Réponse à l'avis de la MRAe en date du 23/02/2024

Projet photovoltaïque au sol de Chermignac (17)

Dossier PC : PC 017 102 23 P0010

Réponse en date du 10/04/2024

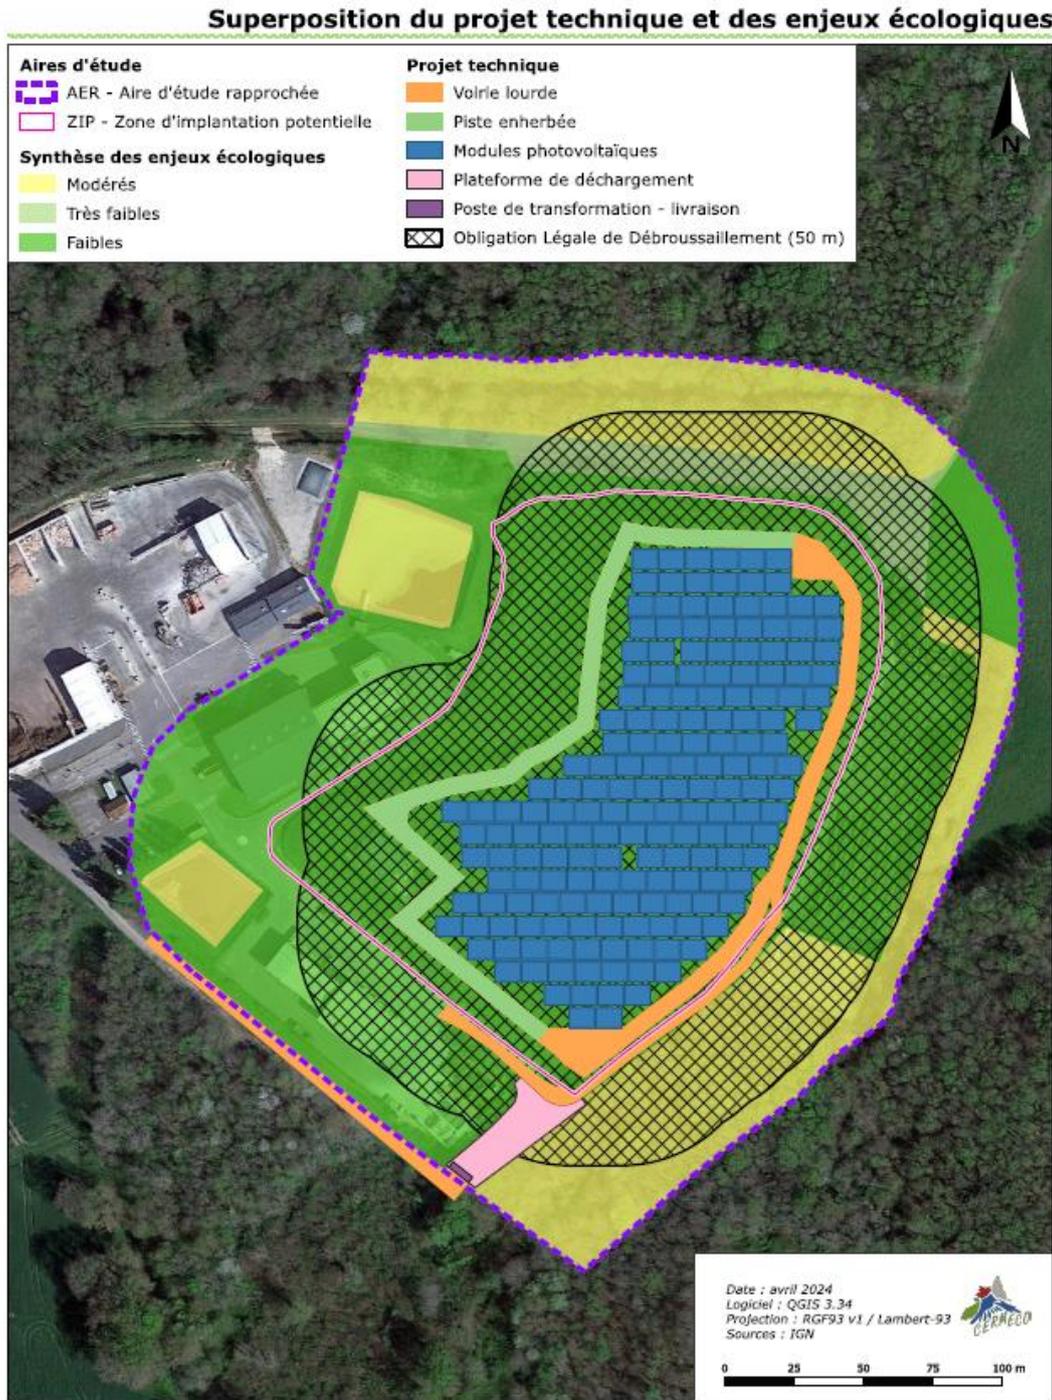
La MRAe rappelle que le raccordement du parc photovoltaïque au réseau public d'électricité fait partie intégrante du projet et recommande que les enjeux environnementaux liés aux opérations de raccordement soient précisés et fassent l'objet de la mise en œuvre de la séquence Eviter Réduire Compenser (ERC).

Pour ce projet, l'hypothèse du tracé du raccordement proposée par ENEDIS lors de la réalisation de la PRAC (Proposition de Raccordement Avant Complétude), prévoit un raccordement de 2,9 km jusqu'à la ligne aérienne HTA reliant Varzay à Rétaud, issue du poste source du Pinier.

En ce qui concerne le tracé de raccordement prévisionnel, les incidences sur les terres, sols, sous-sols, risques naturels et technologiques, milieux naturels, milieu humain, activité économique, cadre de vie, voiries, paysage et patrimoine sont traitées au chapitre 3.13 en page 241 et 242 de l'étude d'impact.

La carte suivante permet de préciser la superposition des enjeux environnementaux, du projet et des OLD.

Hors emprise clôturée du périmètre Cyclad, les OLD devront être théoriquement réalisées au sein d'un secteur de chênaie rudérale à enjeux modérés, d'une plantation de bambous (enjeux faibles) et d'une prairie de fauche (enjeux faibles). La bande correspondant à la canalisation de gaz au nord fait déjà l'objet d'un entretien régulier.

Les principales incidences potentielles sur la biodiversité liées au débroussaillage porteront donc sur environ 8 000 m² de secteurs de chênaies rudérales, incluses dans un massif boisé de près de 5 km² (soit moins de 0,2 %).
